Samtgemeinde Bruchhausen-Vilsen: 102. Flächennutzungsplanänderung (Windenergie)

Abwägung der Stellungnahmen zur frühzeitigen Beteiligung der Behörden und sonstigen Träger öffentlicher Belange gemäß § 4 (1) BauGB und zur frühzeitigen Beteiligung der Öffentlichkeit gemäß § 3 (1) BauGB (in kursiver Schrift)

Abwägung der Stellungnahmen zur Beteiligung der Behörden und sonstigen Träger öffentlicher Belange gemäß § 4 (2) BauGB und zur Beteiligung der Öffentlichkeit gemäß § 3 (2) BauGB (in Normalschrift)

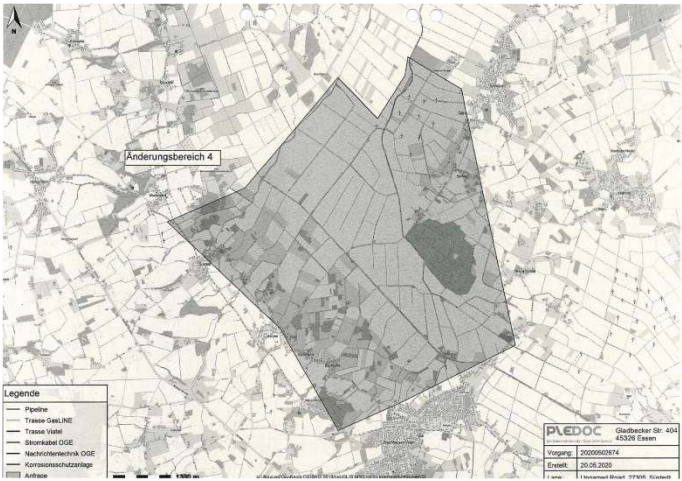
Nr.	Träger öffentlicher Belange Schreiben vom ...	Stellungnahme	Planungsrechtliche Vorgaben Abwägung/Beschlussempfehlung
3	Landkreis Nienburg/Weser Kreishaus am Schloßplatz 31582 Nienburg 01.07.2020	Zu Ihrem Vorentwurf der o. g. Flächennutzungsplanänderung gebe ich aus Sicht der Regionalplanung folgende Hinweise, Anregungen und Bedenken: 1. Der Landkreis Nienburg/Weser hat mit Bekanntmachung vom 07.01.2019 seine Planungsabsichten zur 4. Änderung seines Regionalen Raumordnungsprogramms (RROP) bekanntgegeben. Auf der Grundlage von Ausschlusskriterien und weiterer Restriktionskriterien sind Vorschläge für potenzielle Vorranggebiete Windenergienutzung mit Ausschlusswirkung für das Kreisgebiet ermittelt worden, die der Ausschuss für Regionalentwicklung am 28.10.2019 beschlossen hat und die derzeit weiter geprüft werden. Die Unterlagen sind online unter https://buergerinfo.lk-ni.de/info.php einzusehen. Das Beteiligungsverfahren für den Entwurf der 4. Änderung des RROP soll Anfang 2021 eingeleitet werden. Im Planungskonzept des Landkreises Nienburg/Weser wird ein Abstand von 5 km zwischen den Vorranggebieten Windenergienutzung als Restriktionskriterium berücksichtigt, um einer Überformung des Landschaftsbildes entgegenzuwirken. Daher werden aus Sicht des Landkreises Nienburg gegen die Reduzierung der Abstandsregelung von derzeit 5 auf 3 km im F-plan der SG Bruchhausen-Vilsen Bedenken erhoben. Auf Grundlage des 5-km-Abstandskriteriums ist im Nienburger Kreisgebiet ein potenzielles Vorranggebiet nördlich Eitzendorf angrenzend an das Vorranggebiet östlich Hustedt im RROP des Landkreises Diepholz ermittelt worden. Der Änderungsbereich 1 wird gegenüber der RROP-Festlegung südlich jedoch erheblich erweitert. Dies wirkt sich auch auf den Abstand zum Windpark Hoyerhagen aus, der weniger als 4 km beträgt. Es wird daher angeregt zu prüfen, ob es erforderlich ist, die bestehende Abstandsregelung im F-plan aufzuweichen, um der Windenergienutzung substanziiell Raum zu verschaffen.	Die Stellungnahme wird zur Kenntnis genommen. Die Samtgemeinde Bruchhausen-Vilsen setzt zur Entwurfsfassung kein pauschales Abstandskriterium zwischen Windparks an. Die Samtgemeinde hat jedoch eine maximale Längenausdehnung von planungsrechtlich gesicherten Windparks von 3.000 Metern berücksichtigt, um das Landschaftsbild und die Ortschaften zu entlasten. Die bestehenden Anlagen nordöstlich von Änderungsbereich 1 und südlich von Änderungsbereich 2 - jeweils in den angrenzenden Nachbargemeinden - grenzen unmittelbar an die Änderungsbereiche an. Die Windparks werden sich daher zukünftig als ein zusammenhängender Windpark darstellen.

Nr.	Träger öffentlicher Belange Schreiben vom ...	Stellungnahme	Planungsrechtliche Vorgaben Abwägung/Beschlussempfehlung
	Fortsetzung Landkreis Nienburg	2. Bei der Entwurfserarbeitung der 4. Änderung des RROP werden weiche Tabuzonen ab 450 bis 675 m zu Wohnbebauung im Außenbereich und ab 450 und 900 m Wohnbebauung im Innenbereich angewandt. Diese Vorsorgeabstände sind anhand einer - nach derzeitigem Stand der Technik üblichen - Referenzanlage (Höhe Rotorspitze 225 m) ermittelt worden und werden natürlich auch kreisübergreifend angewandt. Ich rege an, diese Vorsorgeabstände auch bei betroffener Wohnbebauung im Landkreis Nienburg zu berücksichtigen.	Der Anregung wird nicht gefolgt. Die weichen Tabuzonen sind nach der Definition der Rechtsprechung solche Zonen, in denen Windenergieanlagen zwar tatsächlich und rechtlich möglich sind, in denen aber nach den städtebaulichen Vorstellungen der Samtgemeinde keine Windenergieanlagen aufgestellt werden sollen. Diese städtebaulichen Vorstellungen kann und muss die Gemeinde anhand eigener Kriterien entwickeln. Die weichen Tabuzonen tragen dem Vorsorgegedanken besonders Rechnung. Die Ermittlung der weichen Tabuzonen ist der planerischen Abwägung zugänglich. Entsprechend sind die weichen Tabuzonen städtebaulich zu rechtfertigen. Einer Gemeinde steht es grundsätzlich frei, eine Referenzanlage zu wählen und ihrer Planung zugrunde zu legen (OVG Lüneburg, U. v. 06.04.2017 – 12 KN 6/1). Die Referenzanlage hat Bedeutung für die Begründung der harten und weichen Tabuzonen. Die Samtgemeinde Bruchhausen-Vilsen hat den Ausarbeitungen des Standortkonzeptes eine „Referenzwindenergieanlage“ mit 200 m Gesamthöhe als Begründung verschiedener Tabuzonen bzw. Abstandsradien zugrunde gelegt. Anlagen dieser Höhe sind zum derzeitigen Zeitpunkt unter wirtschaftlichen Gesichtspunkten und unter Berücksichtigung der technischen Entwicklung und des Energiemarktes realistisch zu erwarten (VGH Mannheim, U. v. 19.11.2020 – 5 S 1107/18, juris Rn. 73; OVG Lüneburg, U. v. 06.04.2017 – 12 KN 6/16, juris Rn. 25). Von der Fachagentur für Wind liegt eine Auswertung windenergiespezifische Daten im Marktstammdatenregister für den Zeitraum Januar bis Dezember 2020 vor. Demnach wurden im Jahr 2020 in Niedersachsen durchschnittlich Windenergieanlagen mit einer Gesamthöhe von ca. 205 m in Betrieb genommen. Der Samtgemeinde Bruchhausen Vilsen ist jedoch bewußt, dass in der Realität derzeit bereits deutlich höhere Anlagen als 200 m errichtet worden sind und derzeit auch beantragt werden. Das OVG Lüneburg hat die Annahme einer Referenzanlage mit einer Höhe von 200 m auch in jüngeren Entscheidungen nicht beanstandet (vgl. OVG Lüneburg, B. v. 18.05.2020 – 12 KN 243/17, 12 MN 26/19). Mit Bezug auf das ein Urteil zur erdrückenden Wirkung (OVG NRW vom 09.08.2006 - 8A 3726/05, OVG NRW vom 24.06.2010 - 8A 2764/09) bringt die Samtgemeinde zu Reinen Wohngebieten Allgemeinen Wohngebieten, Kleinsiedlungsgebieten, Mischgebieten, Dorfgebieten, Satzungsgebieten vergleichbar Allgemeines Wohngebiet und Mischgebiet (s.u., Einzelfallprüfung), Sondergebieten Zweckbestimmung Altenheim und Kindertagesstätte; Kurmittelhaus, Wohngebäuden (gemäß ALKIS) - mit Ausnahme von Wohnnutzungen in Gewerbegebieten über die harte Tabuzone von 400 m hinaus einen zusätzlichen Abstand von 200 m in Ansatz (Tabuzone insgesamt 600 m).

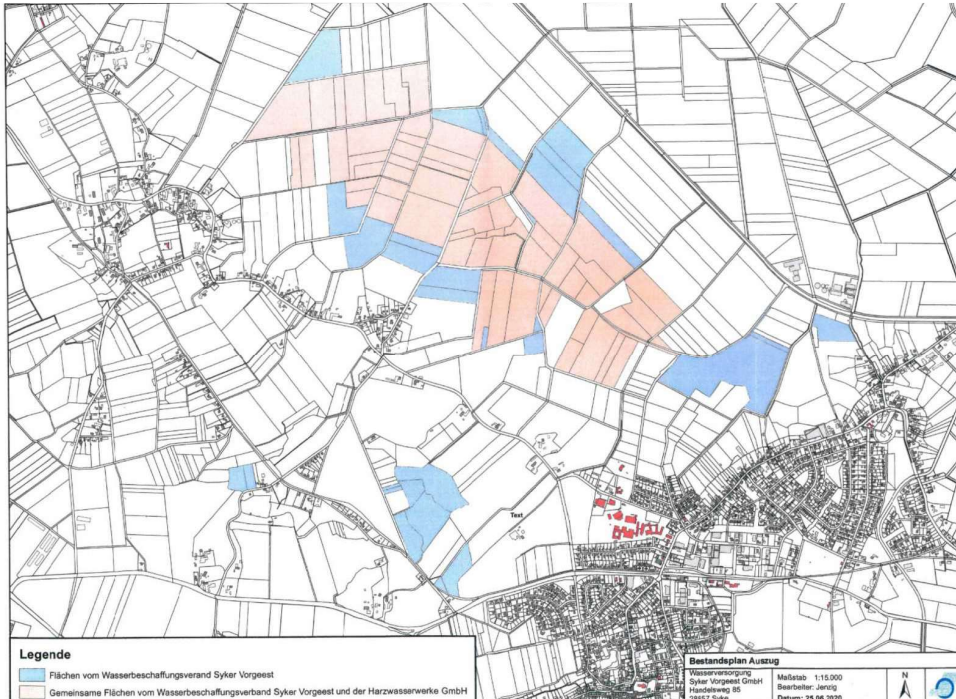
Nr.	Träger öffentlicher Belange Schreiben vom ...	Stellungnahme	Planungsrechtliche Vorgaben Abwägung/Beschlussempfehlung
	Landesamt für Bergbau, Energie und Geologie Stilleweg 2 30655 Hannover 27.10.2021 nach § 4 (2) BauGB	In Bezug auf die durch das LBEG vertretenen Belange geben wir zum o.g. Vorhaben folgende Hinweise: Boden In der Planungsphase lassen sich aus bodenschutzfachlicher Sicht mehrere Möglichkeiten der Vermeidung und Minimierung von Beeinträchtigungen des Schutzguts bedenken und - wenn möglich - in Ausschreibungen bzw. folgende Planungsstufen übernehmen. Besonders schutzwürdige oder empfindliche Bereiche sollte wenn möglich von einer Bebauung ausgenommen werden. Im Rahmen der Bautätigkeiten sollten einige DIN-Normen aktiv Anwendung finden (v.a. DIN 19639 Bodenschutz bei Planung und Durchführung von Bauvorhaben, DIN 18915 Vegetationstechnik im Landschaftsbau -Bodenarbeiten, DIN 19731 Verwertung von Bodenmaterial). Der Geobericht 28: „Bodenschutz beim Bauen“ des LBEG dient als Leitfaden zu diesem Thema. Bei Rückbaumaßnahmen ist sicherzustellen, dass die natürlichen Bodenfunktionen wiederhergestellt werden. Mit dem niedersächsischen Windenergieerlass (gem. RdErl. d. MU, d. ML, d. MI u. d. MW vom 20.07.2021) wird die Rückbauverpflichtung dahingehend konkretisiert, dass „(...) grundsätzlich alle ober- und unterirdischen Anlagen und Anlagenteile sowie die zugehörigen Nebenanlagen wie Leitungen, Wege und Plätze und sonstige versiegelte Flächen (zurückzubauen sind)“. Beim Rückbau sind zudem bodenschutzfachliche Anforderungen zu beachten. Wir weisen hierzu neben den Ausführungen in Kap. 4.4 des Windenergieerlasses auf den Leitfaden der Bund/Länder Arbeitsgemeinschaft Bodenschutz (LABO) hin. Gashochdruckleitungen, Rohrfernleitungen Durch das Plangebiet bzw. in unmittelbarer Nähe dazu verlaufen erdverlegte Hochdruckleitungen. Bei diesen Leitungen ist je ein Schutzstreifen zu beachten. Der Schutzstreifen ist von jeglicher Bebauung und von tiefwurzelndem Pflanzenbewuchs frei zu halten. Bitte beteiligen Sie die in der folgenden Tabelle genannten Unternehmen direkt am Verfahren, damit ggf. erforderliche Abstimmungsmaßnahmen eingeleitet werden können.	Der Hinweis wird zur Kenntnis genommen. Entsprechende Maßnahmen können auf der nachgeordneten Planungsebene berücksichtigt werden. Der Hinweis wird zur Kenntnis genommen. Entsprechende Maßnahmen können auf der nachgeordneten Planungsebene berücksichtigt werden. Die Leitungsabfrage über die Internetseite der EWE Netz wurde durchgeführt. Demnach befindet sich in Änderungsbereich Nr. 4 eine Gasleitung. Die Leitung war bereits in der Vorentwurfsskizze des Planteiles dargestellt.
